女川原子力発電所第2号機 メカニカルスナッバの耐震評価について (指摘事項に対する回答)

2021年8月26日
東北電力株式会社

前回審査会合(6/1)における指摘事項及び回答概要

SMS-3の試験における荷重負荷イメージ

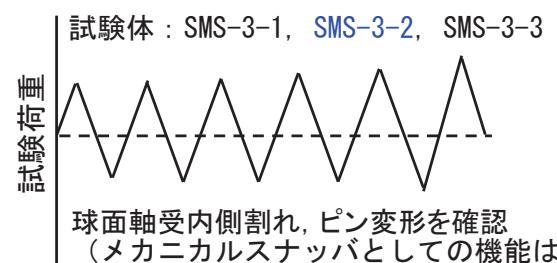
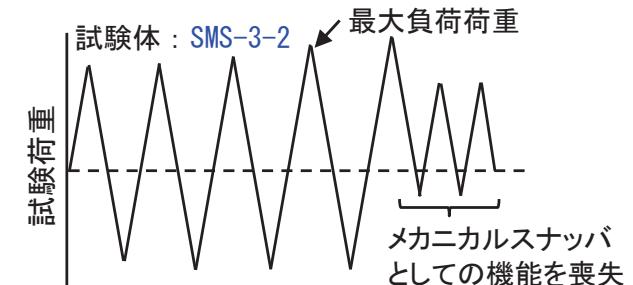
- メカニカルスナッバは、精密部品で構成されており、製作時の品質管理(材料、製作等)が十分実施されている工業製品であることから、メカニカルスナッバの個体差によるばらつき(構造部材、機能部品)は、基本的に小さいと考えられるものの、限界耐力値の設定に当たっては、余裕を持たせている。
- なお、電共研での知見は、メカニカルスナッバ(SMS-3)の試験体3体に対する試験の結果、いずれも同じ部品(球面軸受)が最初に、同じ損傷モードにて損傷(メカニカルスナッバとしての機能は維持)していることが確認されている。ただし、最大負荷荷重*が得られるまで試験荷重を上げて試験を実施したのは1体(SMS-3-2)のみであるため、この試験結果から最大負荷荷重に係るばらつきについて分析することはできない。

SMS-3-2のみ最大負荷荷重
が得られるまで試験荷重
を上げて試験を実施

② 構造部材の耐力評価式による限界耐力値の設定方法

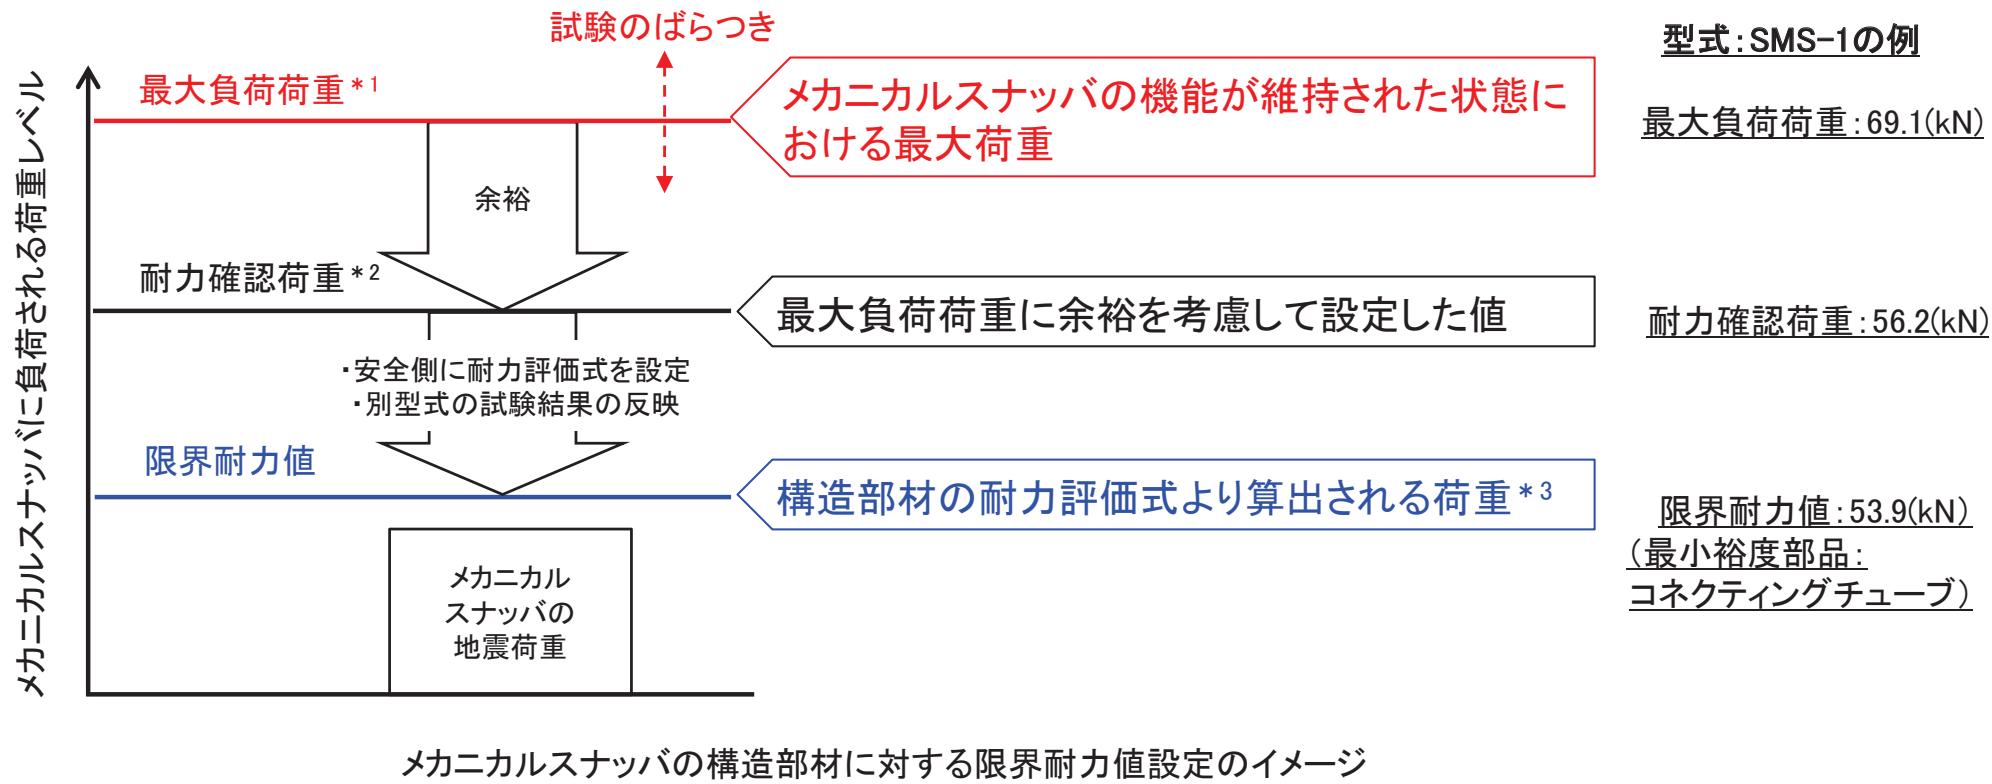
- 構造部材の限界耐力値は、電共研での試験結果として得られた最大負荷荷重及びこれに余裕を考慮して設定した耐力確認荷重に対して安全側に耐力評価式を設定し、さらに別型式の試験結果も反映しているため、下図のとおり、試験結果として得られた最大負荷荷重に対するばらつきの影響は耐力評価式による限界耐力値に含まれる。

④ メカニカルスナッバ全体の座屈の耐力評価式における補正係数(1/2)

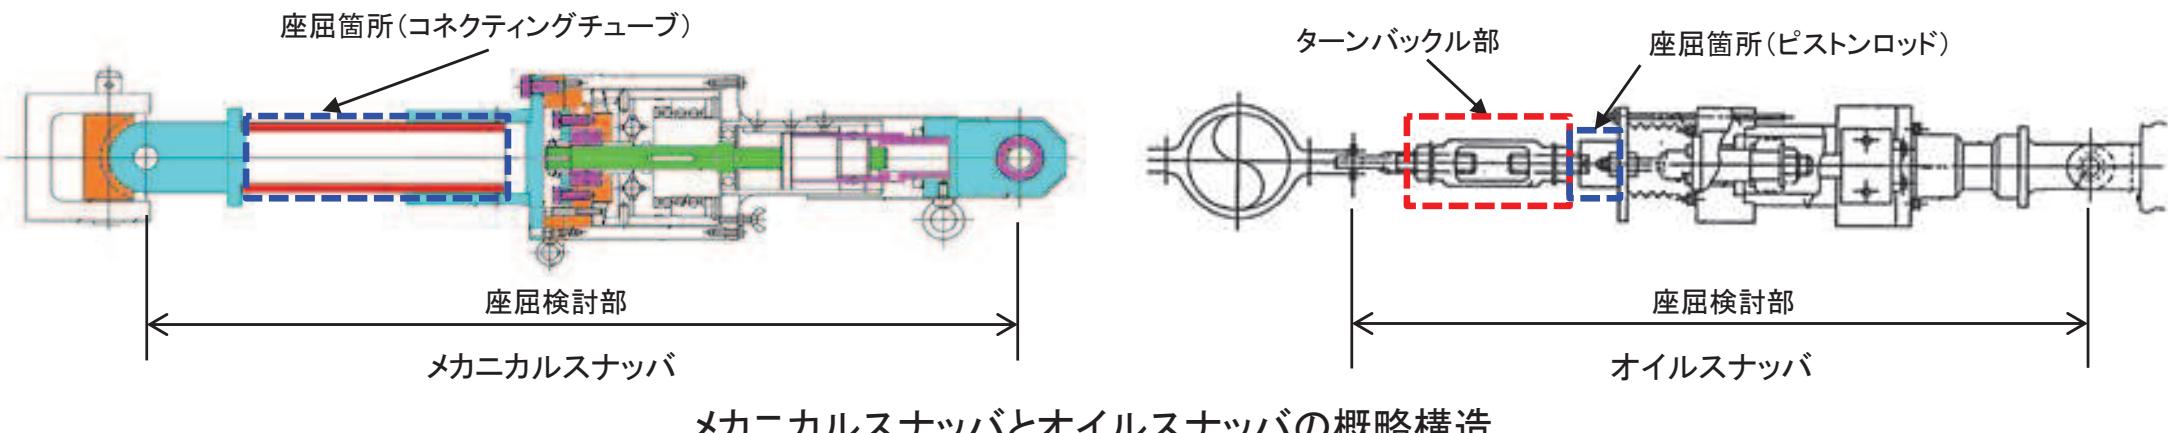
電共研において、メカニカルスナッバ全体の座屈に対する限界耐力値は、座屈評価法の試験結果として得られた最大負荷荷重^{*1}から直接的に耐力評価式における補正係数^{*2}0.7を設定している。また、電共研では、この補正係数に対し、メカニカルスナッバ及びオイルスナッバの複数の座屈試験結果から、試験結果のばらつきの影響を検討している。

- ・メカニカルスナッバと外形が類似のオイルスナッバに対する座屈試験を実施している。オイルスナッバはターンバックル部を有しているものの、座屈荷重の計算の対象となる部位(座屈検討部)は、メカニカルスナッバ、オイルスナッバいずれも円柱状の部品等で構成されている(下図参照)。
- ・座屈荷重の計算方法(座屈検討部のそれぞれの部品形状に対する断面二次モーメント及び長さに基づく)は、メカニカルスナッバとオイルスナッバで同じである。
- ・以上を踏まえて、メカニカルスナッバとオイルスナッバの座屈試験結果を合わせて試験結果のばらつきの検討に用いている。

④ メカニカルスナッパ全体の座屈の耐力評価式における補正係数(2/2)

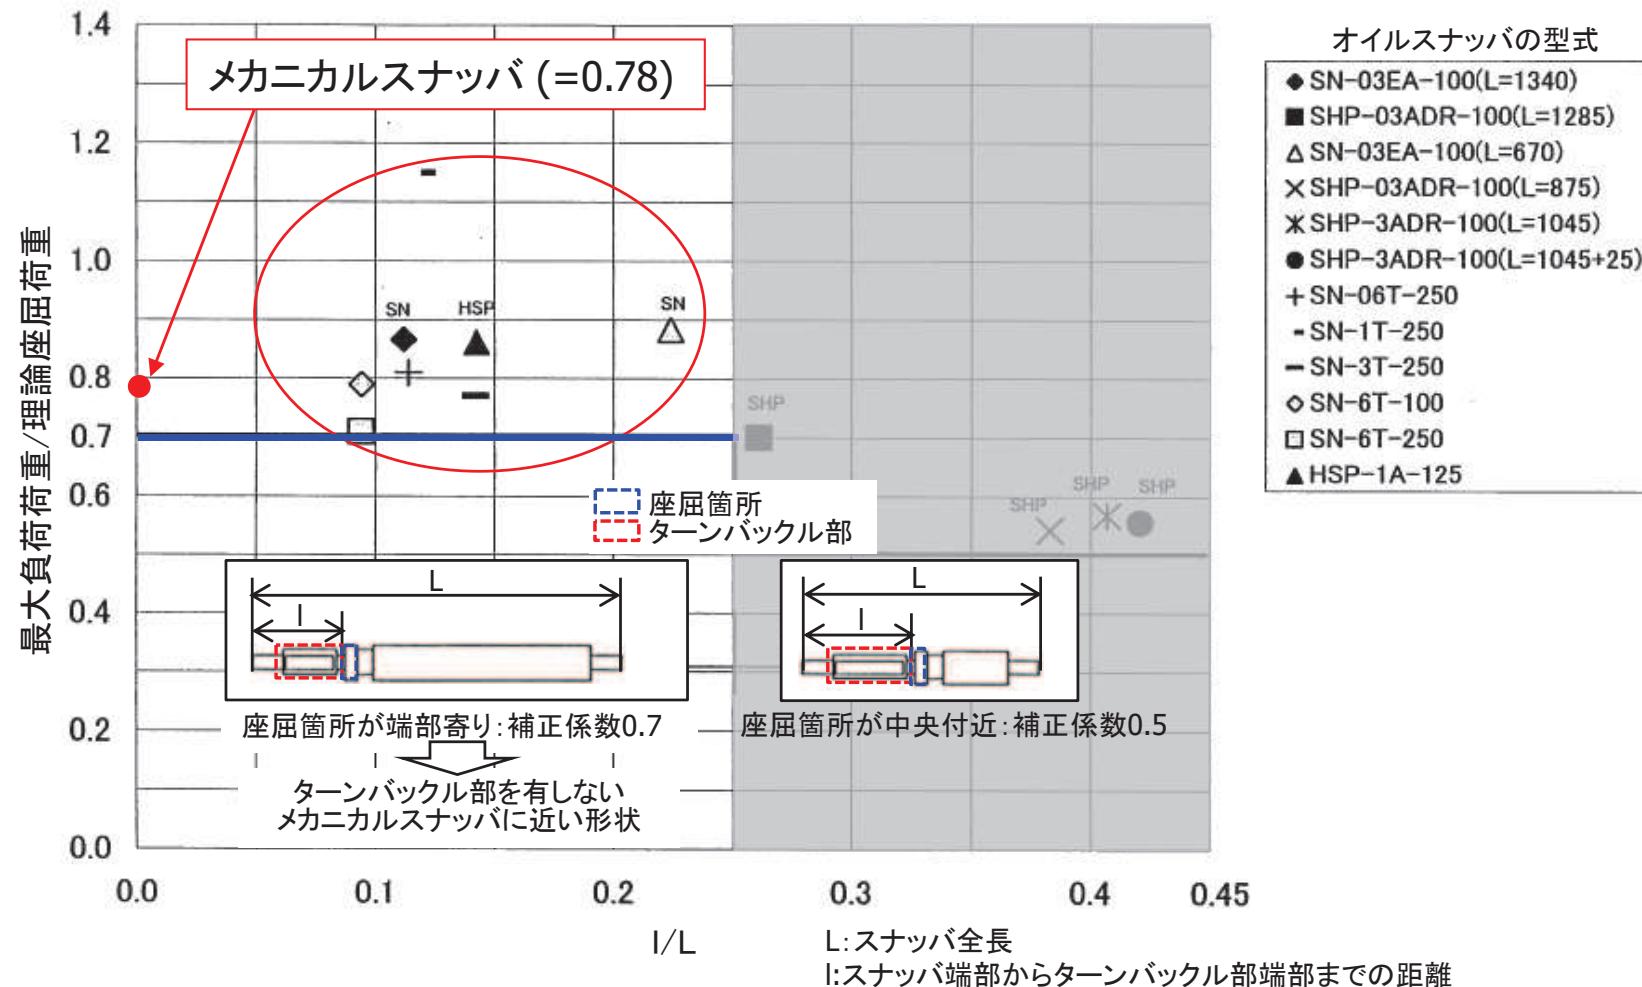
- メカニカルスナッパとオイルスナッパの座屈試験結果から、最大負荷荷重^{*1} / 理論座屈荷重の比率は0.7以上であるため、メカニカルスナッパ全体の座屈の耐力評価式における補正係数^{*2} 0.7には試験結果に対するばらつきの影響が含まれる。

第979回審査会合(2021年6月1日)資料1-4抜粋、赤字部変更・追記

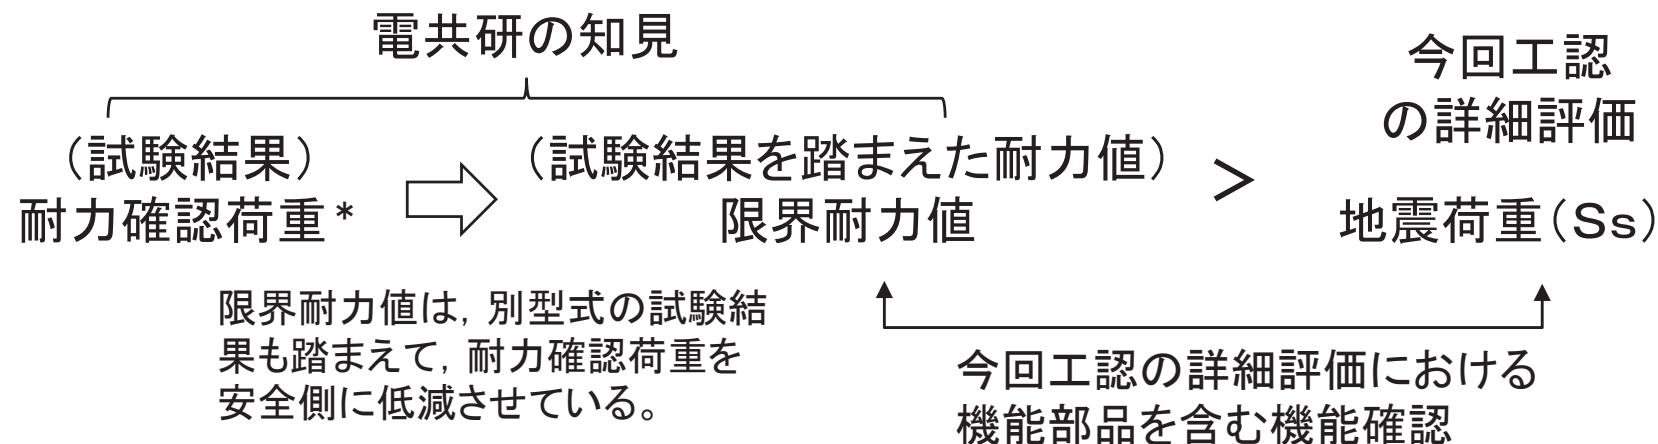
- 今回工認の詳細評価におけるメカニカルスナッバの機能部品を含む機能確認は、メカニカルスナッバの地震荷重が電共研での知見である限界耐力値を下回っていることを確認する。
- 限界耐力値は、メカニカルスナッバに対する振動応答試験及び低速走行試験の試験結果を踏まえて、型式ごとに策定された荷重値であり、機能部品を含むメカニカルスナッバの機能が確認されたものである。

$$94.2[\text{kN}] \rightarrow 70.1[\text{kN}] > 67.3[\text{kN}]$$

(変更前:75.3[kN])
